五、防災與逃生避難構想

(一) 新北市政府消防局劃設消防車輛救災活動空間書面圖說審查核定表

建築物地點(地號或地址)：新北市中和區台貿段 1254 等 63 筆地號

建築物概要(樓高及用途)：地下五層地上二十一層(集合住宅)

圖11-53 消防救災及逃生動線規劃-1F

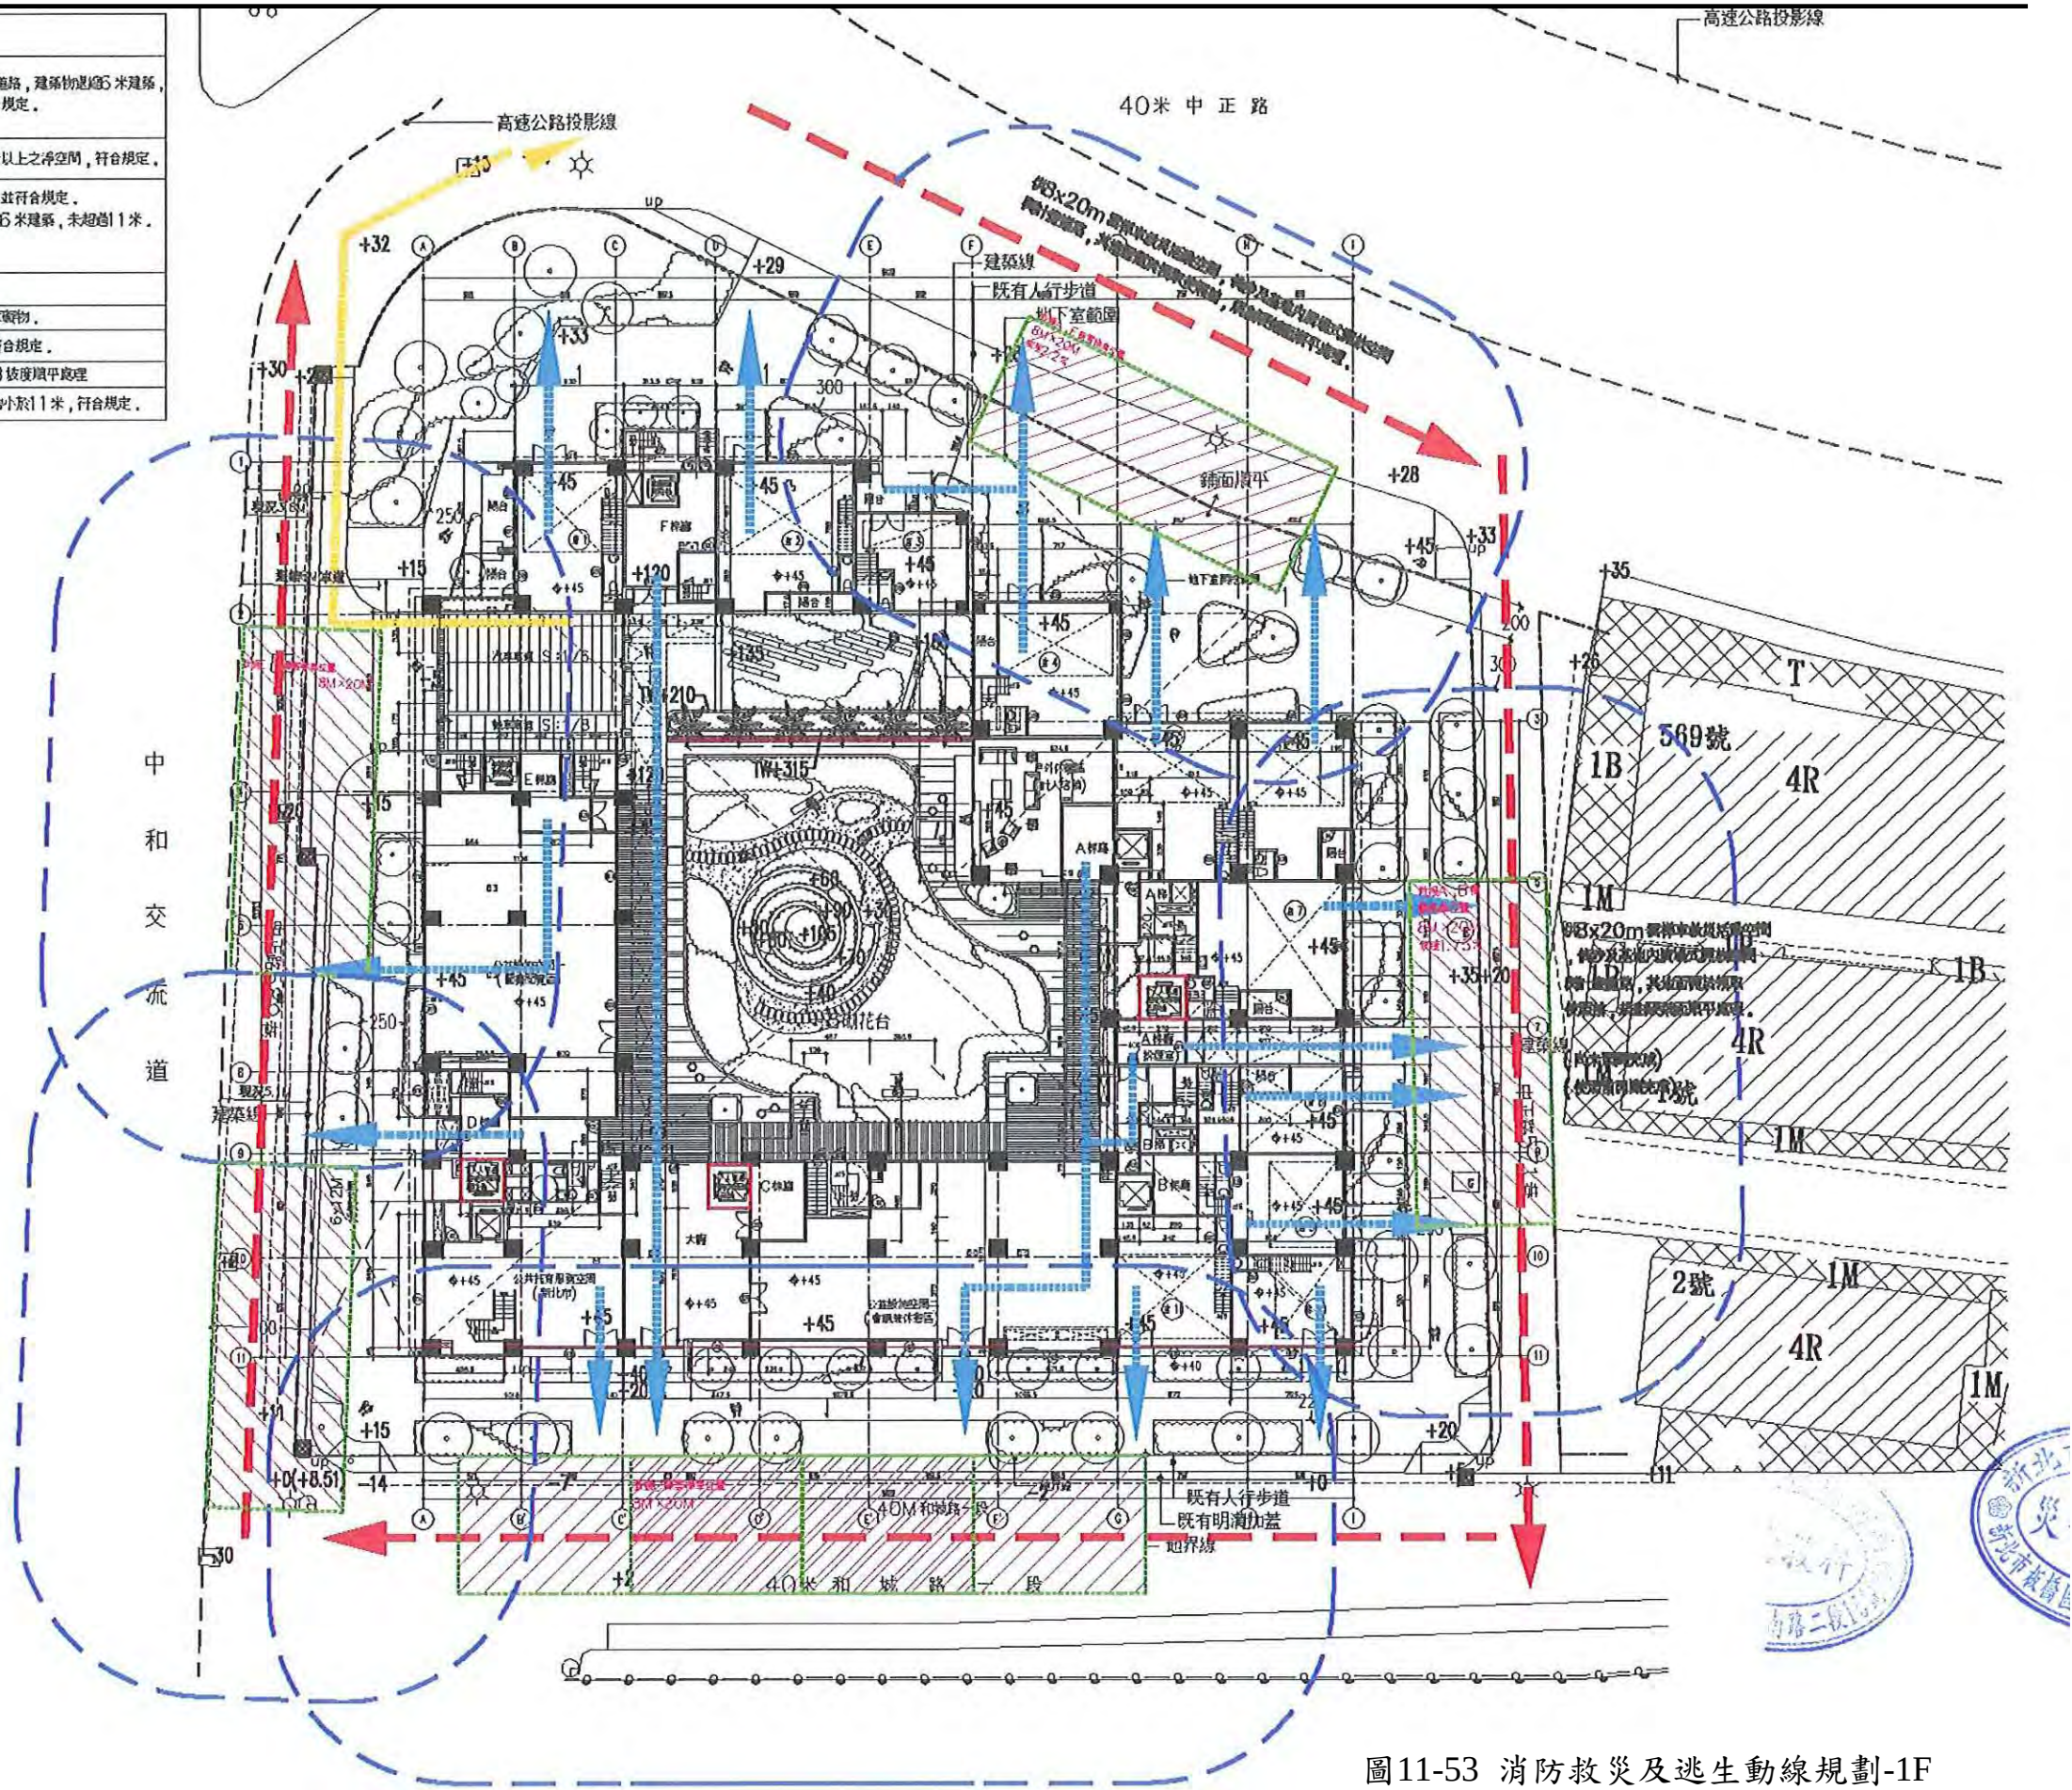
(一)消防車輛救災動線	
1.2 供消防六層以上建築物消防車通行之道路或通路，至少應保持四公尺以上之淨寬，及四、五公尺以上之淨高。	本案面臨10米及15米道路，建築物退縮5米建築，頂部淨空無障礙物，符合規定。
1.3 道路轉彎及交叉路口應儘量考慮消防車輛行駛之需求。	救災道路轉彎處均有8米以上之淨空間，符合規定。
(二) 六層以上或高度超過二十公尺之建築物，應於面臨道路或寬度四公尺以上巷路各處之緊急出口，其替代出口或開口水平距離十一公尺範圍內規劃雲梯消防車操作救災活動空間，如緊急出口，其替代出口或開口距離道路超過十一公尺，應規劃可供雲梯車進入建築基地之通路。	
(三)1. 供雲梯車操作活動空間為超過十層樓應為寬八公尺長二十公尺以上。	
2. 應保持平坦，不能危害雲梯車通行與操作之設施。	操作地點平坦無突出之障礙物。
3. 應保持雲梯車操作地面至少能承受當地現有最高消防車之1.5倍重量。	本案經結構技術師檢核，符合規定。
4. 坡度應在百分之五以下。	消防車A坡度1.3%，B坡度順平處理
5. 消防車操作空間與建築物開口水平距離應在1公尺以下。	底層雲梯車與外牆距離均小於1米，符合規定。

1. 基地前面臨40米道路，建物自建築線退縮5米以上建築，並留設8*20米雲梯車救災操作範圍，以供消防車輛之救災避難動線。
2. 基地供消防車輛之救災避難動線，標準層戶數為14戶。
3. 合理規劃人行及車行避難動線，並提供消防人員安全救災動線，以達成安全之救災活動空間。
